Alfa 156, wszystkie modele

Odpada pokrywa skrzynki bezpieczników.

Rys. 1

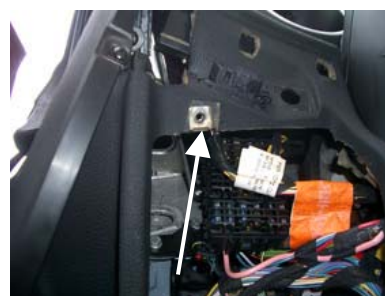
Jeśli w pojazdach tych odpada pokrywa skrzynki bezpieczników, to przyczyną usterki jest złe działanie zatrzasków przytrzymujących. W celu usunięcia tego problemu należy zamontować zmienioną pokrywę z śrubą mocującą (patrz rys. 1). W tym celu należy postępować następująco:

- Zdjąć starą pokrywę.
- Zdjąć podkładkę z tworzywa sztucznego ze śruby mocującej nowej pokrywy i wyjąć śrubę (rys. 2).
- Założyć pokrywę i przez otwór śruby zaznaczyć punkt na tablicy rozdzielczej.
- Ponownie zdjąć pokrywę i w miejscu zaznaczenia wywiercić w tablicy rozdzielczej otwór 8 mm.
- W otworze umieścić metalowe gniazdo z gwintem (rys 3).
- Włożyć śrubę wraz z podkładką z tworzywa sztucznego ponownie do pokrywy i zamontować pokrywę.
- Dokręcić śrubę mocującą.
